**Gerencia de Regulación de Tarifas
División de Gas Natural**

**Análisis de comentarios y sugerencias al
proyecto de resolución que fija las tarifas de
distribución de gas natural por red de ductos,
Plan Quinquenal de Inversiones y Cargos
Complementarios de la Concesión Norte para
el periodo 2025-2028**

**Expediente N° 151-2024-GRT
19 de diciembre de 2024**

Tabla 3-6: Propuesta de proyección de número de clientes y consumo categoría pesca

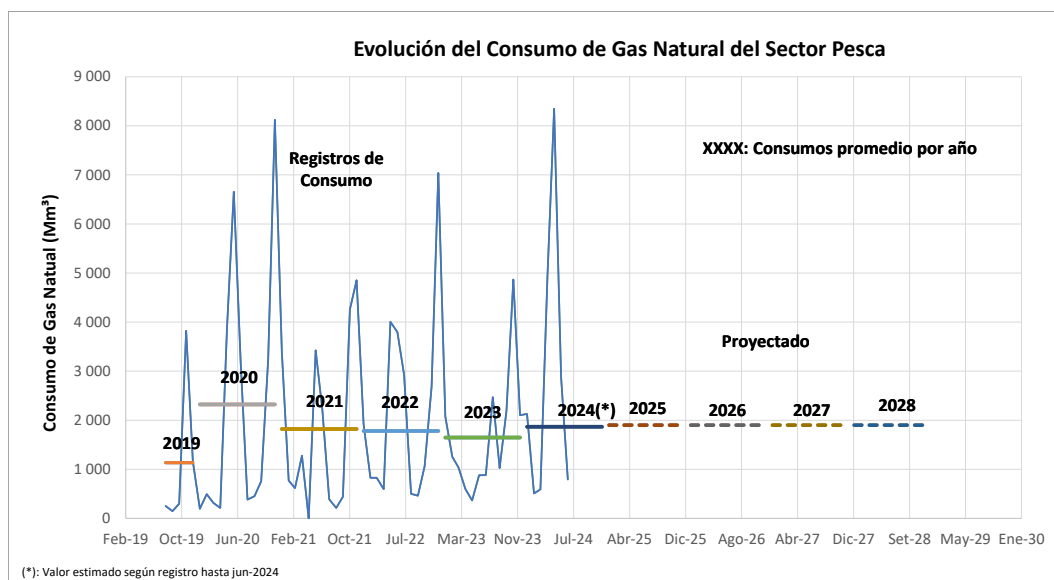
Por tanto, GdP solicita tomar en consideración lo indicado párrafos arriba y por ende, emplear los clientes acumulados y consumos según la Tabla 3-6 de su escrito.

Análisis de Osinergmin

Figura 9-20 Esquema de compresión de Gas Natural

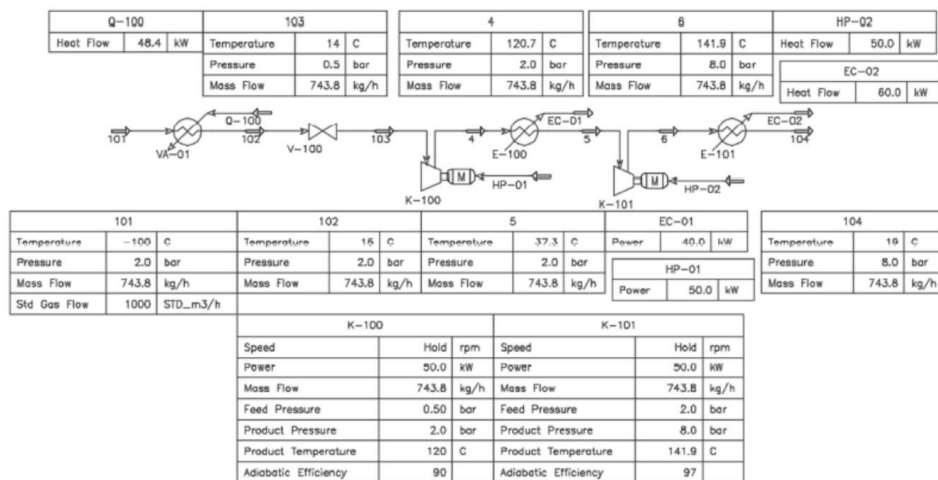
Al respecto, GdP detalla una simulación de compresión del vapor de GNL que está en equilibrio con el GNL contenido en las cisternas. Asimismo, GdP indica los equipos y variables físicas para lograr despresurización de las cisternas, lo cual se compone de calentador Ambiental, un acumulador, válvula reguladora de presión, compresor de dos etapas. En la figura 9-20 de su escrito, GdP presenta el esquema de compresión.

Por tanto, GdP solicita incluir en el modelo de Osinergmin el sistema de despresurización de Cisternas GNL, conforme al comentario.

Sin perjuicio de lo anterior, siendo que se ha considerado la operación de descarga bajo el método de bombeo y se está reconociendo el skid de bombas criogénicas de descarga de GNL, así como los PBU (ver numeral 5.23.2 del presente informe) la problemática planteada y asociada al método de presión diferencial queda resuelta. Por tanto, el sistema de despresurización de cisternas de GNL no es requerido dado que desarrolla la misma función que el conjunto bomba criogénica y regasificador PBU.

Figura 9-23: Layout General PSR CHIMBOTE 2 (SIDER)

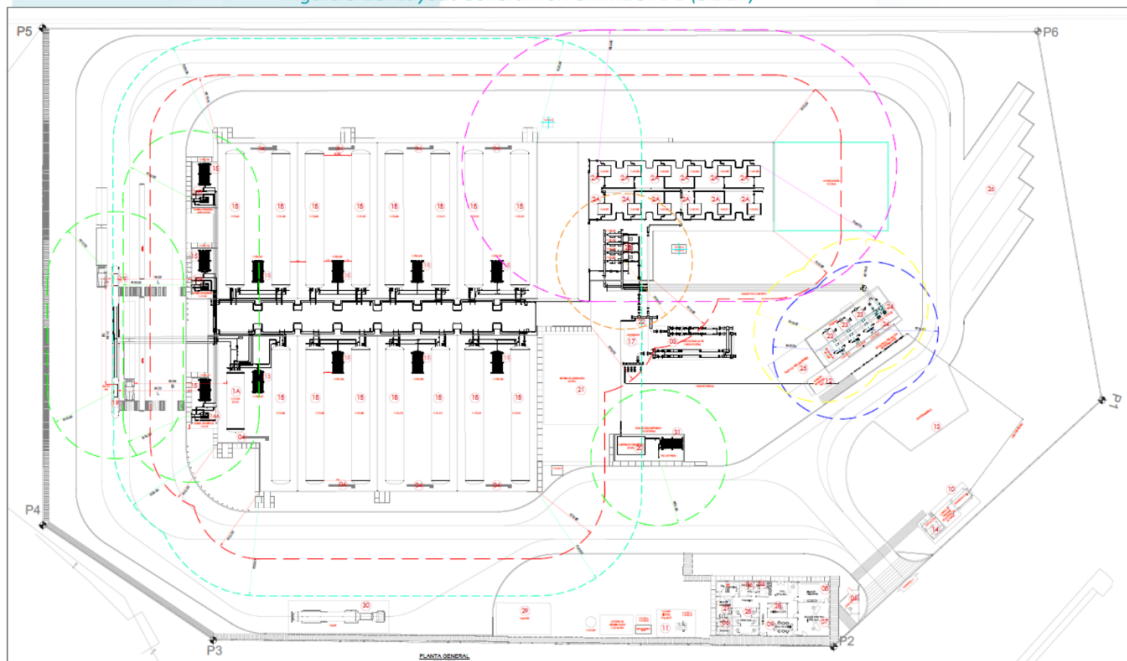
Malabrigo A y B debe incluir un área mínima adecuada, como se ilustra en las Figuras 9-23 y 9-24 de su escrito, respectivamente.

Por tanto, GdP solicita incorporar en el modelo de Osinerghmin los espacios necesarios para las distancias de seguridad en las PSR, conforme el comentario.

ya mencionada. Adicionalmente, se ha realizado una revisión acuciosa de las distancias hacia los límites de propiedad, actualizándose las áreas de las plantas de mayor capacidad de almacenaje por este concepto.

H	SUB TOTAL 2 (E+F+G)							37.81
I	INTERES INTERCALARIO (Z% de H)						3%	0.95
J	COSTO TOTAL (H+I)							38.75

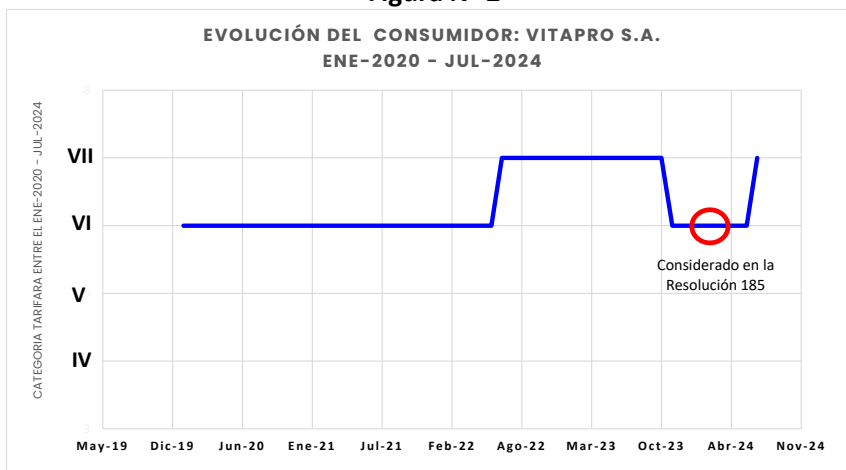
Por lo tanto, propone ajustar los rangos de consumo para agrupar a los clientes con consumos similares, de modo que compartan los beneficios de tarifas competitivas. Específicamente, sugiere ampliar el límite superior de la Categoría F a 900 mil m³/mes para incluir a los clientes industriales con consumos de 186 mil m³/mes y 246 mil m³/mes, y modificar el límite inferior de la Categoría G a 900 mil m³/mes para incluir a los Consumidores Independientes.

Sobre lo mencionado por la Srta. Micaela Milagros Cabrera Correa sobre unificar categorías tarifarias, se ha evaluado a los consumidores pertenecientes a las categorías tarifarias F y G y se ha observado que en el último año los únicos consumidores de dichas categorías han fluctuando entre ambas categorías de forma permanente. Por ejemplo, la Resolución 185 consideró que para el mes de marzo de 2024 la empresa VITAPRO pertenecía a la categoría VI (ahora "F") y la empresa DAMPER TRUJILLO a la categoría VII (ahora "G"), sin embargo, a julio de 2024, ambas empresas han permutado de categorías tarifarias. Esto trae consigo que la estimación de la demanda de dichas categorías sea incierta. Lo antes señalado se observa en los siguientes gráficos:
